Oggetto: VIA del nuovo Master Plan aeroportuale: espressione parere e valutazione di incidenza su Integrazioni presentate da SEA S.p.A.

OGGETTO: **VIA del nuovo Master Plan aeroportuale: espressione parere su integrazioni a valutazione presentata da SEA S.p.A.**

AEROPORTO DI MILANO MALPENSA NUOVO "MASTER PLAN AEROPORTUALE" PROCEDURA DI V.I.A. INTEGRAZIONI VOLONTARIE

OSSERVAZIONI E PARERI

SID terza
pista 35LNEW

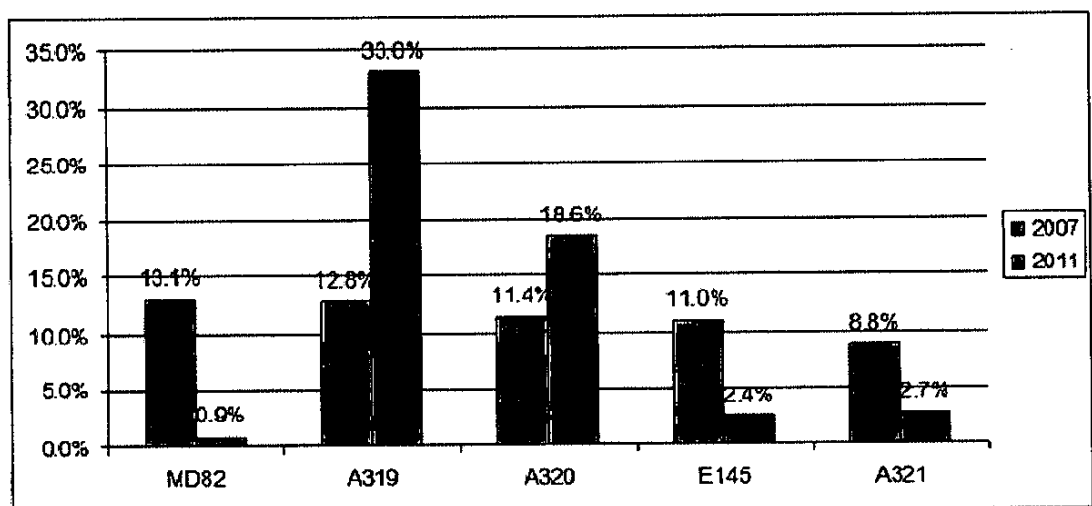
L'unica planimetria ove è possibile prendere visione delle SID di decollo e atterraggio è stata inserita nel capitolo 3 sugli approfondimenti ambientali ove si parla di **Interferenza con siti a Rischio di Incidente Rilevante**, dove emerge con chiarezza che i voli dalla 35LNEW (nuova terza pista) interessano il solo territorio piemontese.

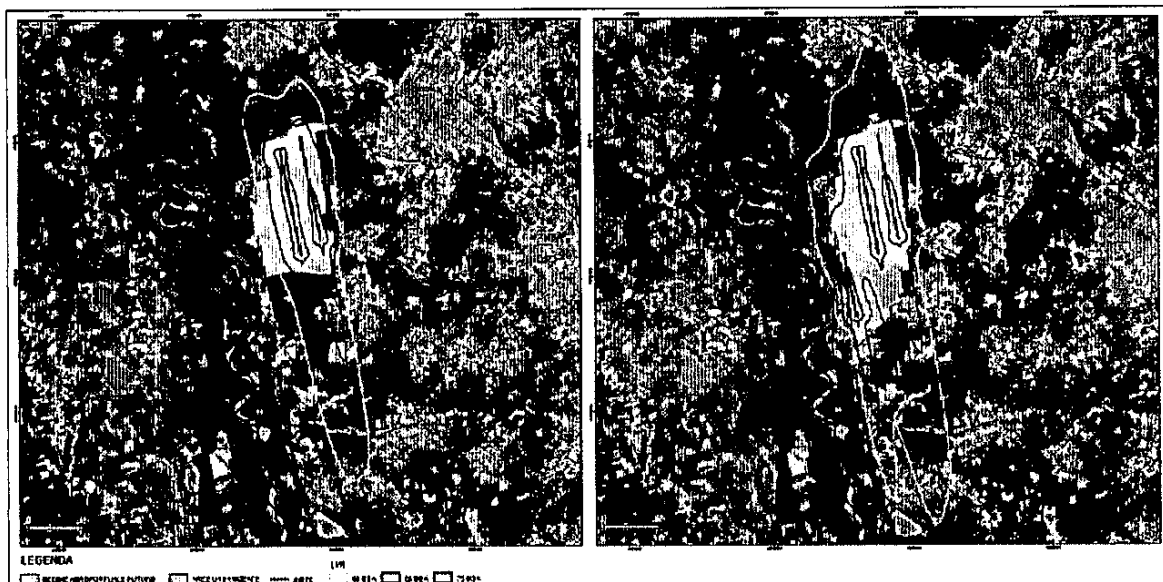
Come è presumibile aspettarsi l'impronta acustica relativa allo scenario 2030 risulta più ampia di quella relativa allo scenario intermedio (vedi modellizzazione pag. 13 delle presente documento).

L'isofonica in LVA relativa ai 75 d(B)A risulta interna all'area di sedime in entrambi gli scenari.

Per quanto attiene la zona B, ossia quella compresa tra le isofoniche in LVA dei 65 dB(A) e quella dei 75 dB(A), lo scenario 2030 si differenzia rispetto a quello intermedio per un non trascurabile ampliamento lungo il confine occidentale dell'aeroporto (lato Piemonte), dovuto ai decolli da pista tre.

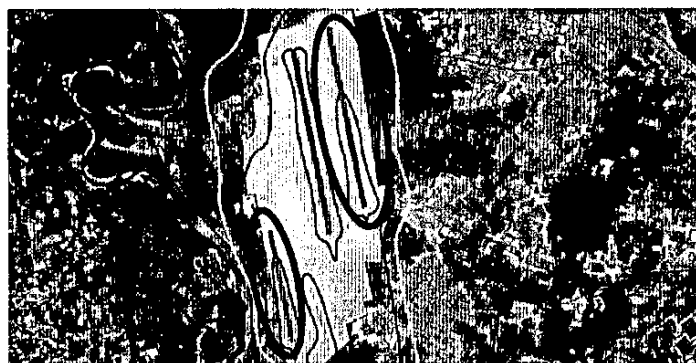
Se si osserva la mappa del rumore prodotta da SEA per lo scenario 2007 (pag. 15 del presente documento) relativo alle tre settimane di maggior traffico (*Busy Day*) nell'anno 2007, nel seguito indicate:

Appare evidente e chiaro come il maggior traffico previsto per le SID 320 e 358 a Nord producano come effetto della cosiddetta impronta a terra, i due caratteristici pennacchi che seguono e indicano la direzione delle SID stesse.
